## リコール届出一覧表

リコール届出日：平成30年5月23日

リコール届出番号	外-2662	リコール開始日	平成30年 5月 24日
届出者の氏名又は名称	ジャガー・ランドローバー・ジャパン株式会社 代表取締役 ハンソン・マグナス・ユタカ	製作国：英国 製作者名：ジャガー・ランドローバー・リミテッド  問い合わせ先： ランドローバーお客様相談室 0120-922-992	
不具合の部位（部品名）	後写鏡等（直前直左確認装置）		
基準不適合状態にあると認める構造、装置又は性能の状況及びその原因	直前直左カメラの画像表示装置において、カメラコントロールユニットを最新プログラムに更新したものについて、電源コントロールユニットプログラムとの互換性が不適切なため、ギア位置をDレンジにした際に、車両の画像が表示しなくなる。そのため、直前直左の視界が確保できなくなる。		
改善措置の内容	全車両、電源コントロールユニットのカメラの切り替え設定プログラムを対策したものに変更する。		
不具合件数	0件	事故の有無	無し
発見の動機	本国メーカーからの情報による。		
自動車使用者及び自動車分解整備事業者に周知させるための措置	<ul style="list-style-type: none"> <li>・使用者：電話又はダイレクトメールで通知する。</li> <li>・自動車分解整備事業者：日整連発行の機関誌へ掲載する。</li> <li>・改善実施済車には、運転席側ドアロックストライカー付近に外-2662のステッカーを貼付する。</li> </ul>

# 改善箇所説明図

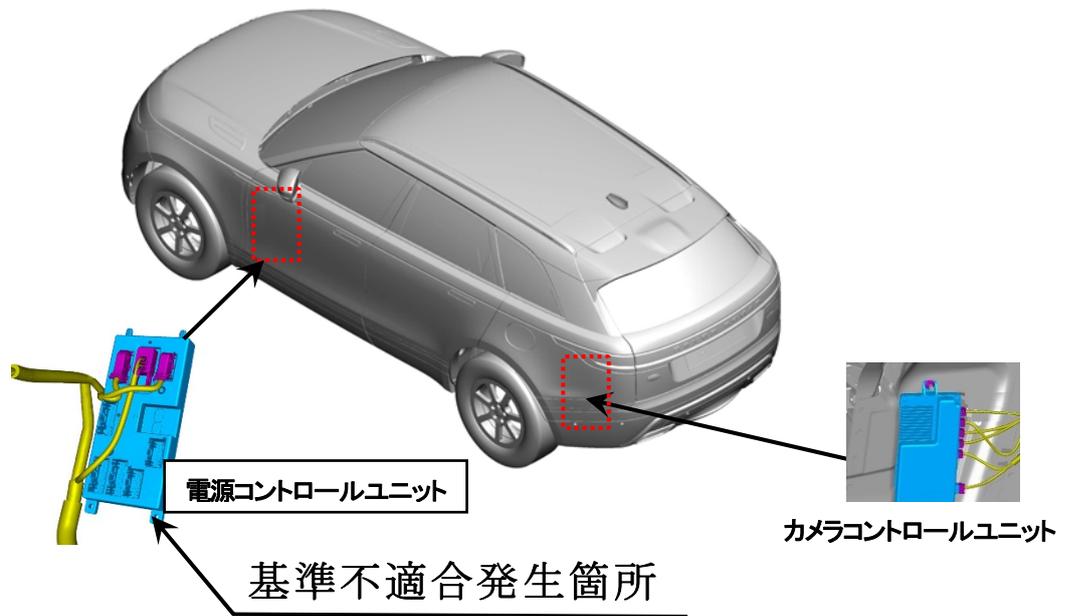
直前直左カメラの画像表示装置において、カメラコントロールユニットを最新プログラムに更新したものについて、電源コントロールユニットプログラムとの互換性が不適切なため、ギア位置をDレンジにした際に、車両の画像が表示しなくなる。そのため、直前直左の視界が確保できなくなる。

全車両、電源コントロールユニットのカメラの切り替え設定プログラムを対策したものに変更する。

ギヤシフトをDに入れて直前直左画像が表示することで識別出来る。
